公告号: A21-053

### HS6B系列超小型联锁开关规格之更改

HS6B 系列超小型联锁开关:所有产品(不含特殊产品)

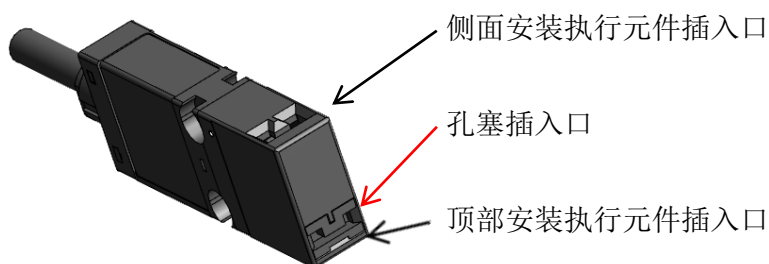
〈更改 1: 孔塞的供应方式〉

为了防止灰尘或其他物质由于没有孔塞而进入联锁开关,将原本单独提供的孔塞插入执行元件插入口进行顶部安装。

当执行元件顶部插入口被使用时,请将孔塞从中拔出,并插入侧面插入口。

#### ● 材质

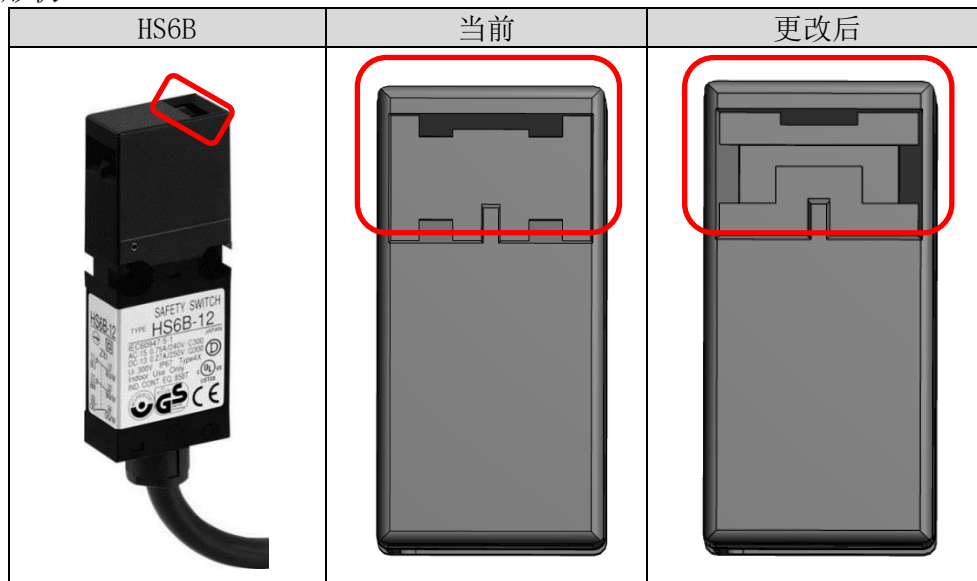
〈更改 2: 孔塞的材质与形状〉

为了方便地拆卸孔塞,防止孔塞反向插入,需要改变孔塞的材质和形状,如下图所示。

当前	更改后
聚酰胺 66	聚酰胺

<如何取下孔塞>

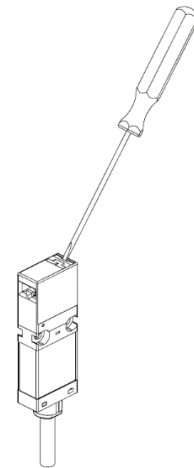
● 形状

请按右图所示，将一字螺丝刀或等效物体插入孔塞与插入口之间，取出孔塞。

为防止灰尘或其他物质进入联锁开关，请务必将孔塞插入未使用的执行元件插入口中。

### 辨认方法

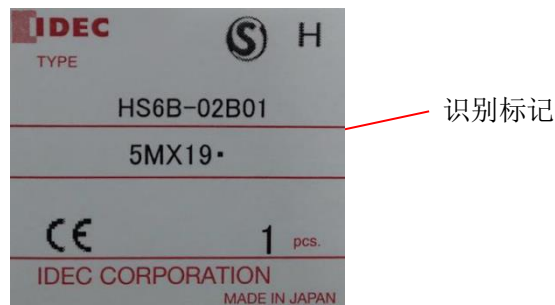
更改后的产品外包装上增加识别标记“●”

此标记方法将沿用至 2021 年 11 月
